Água, erosão e estabilidade das encostas

Exposição complementar à Câmara Municipal, APA/ARH e CCDR Centro

Figueiró dos Vinhos | 27 de novembro de 2026 | Apresentante: Tom Shortland

Figura 1. Recorte da imagem do Geoportal municipal fornecida pelos moradores, com a camada REN selecionada. Ágria Grande surge abaixo da área hachurada. Reprodução sem escala de medição; não inclui posições de aerogeradores. Fonte: Geoportal de Figueiró dos Vinhos. [2]

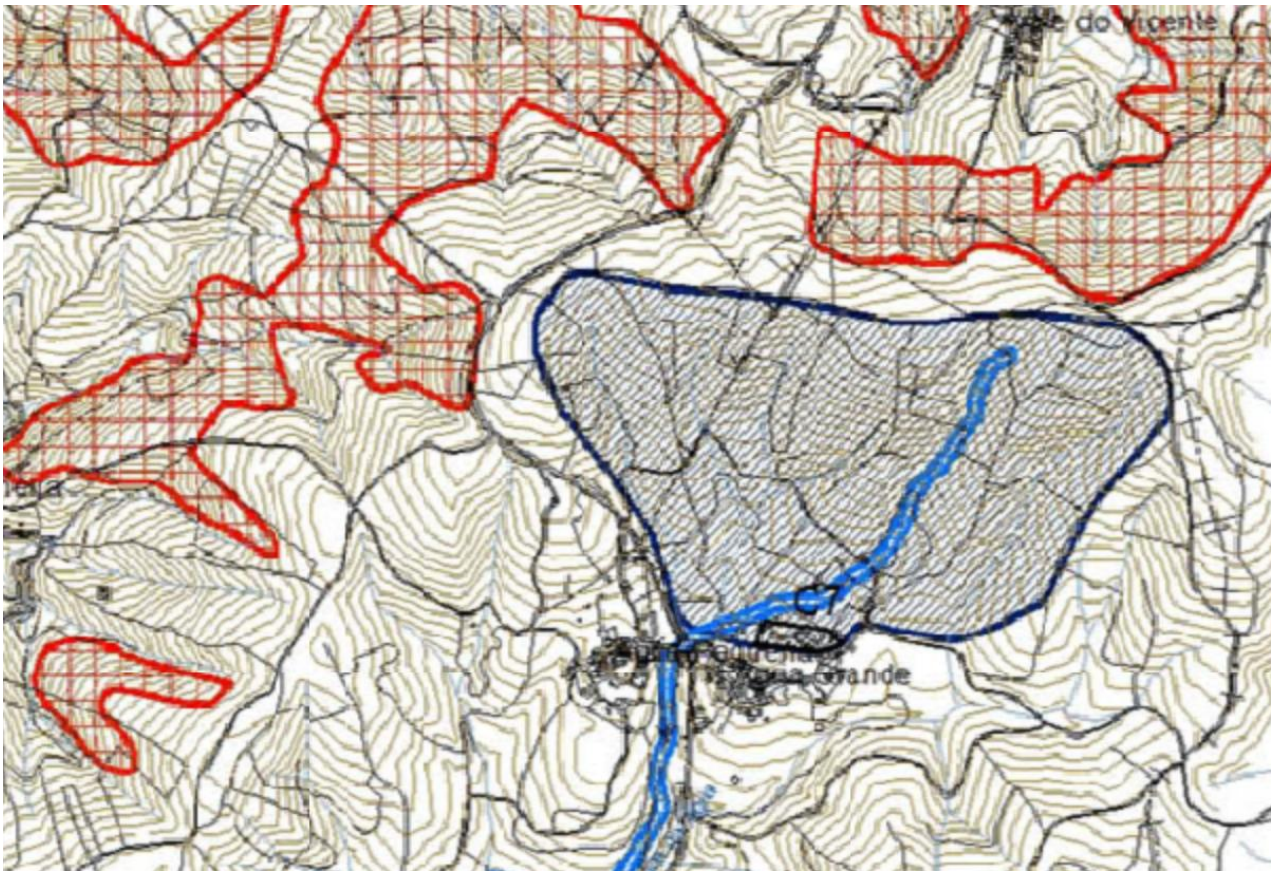
A legenda é da planta municipal de junho de 2015, ainda disponibilizada no sítio da Câmara. Requeremos confirmação certificada da delimitação atualmente em vigor, das exclusões e da correspondência das tipologias antigas com o regime atual. [3]

O que mostra a cartografia municipal junto à Ágria Grande
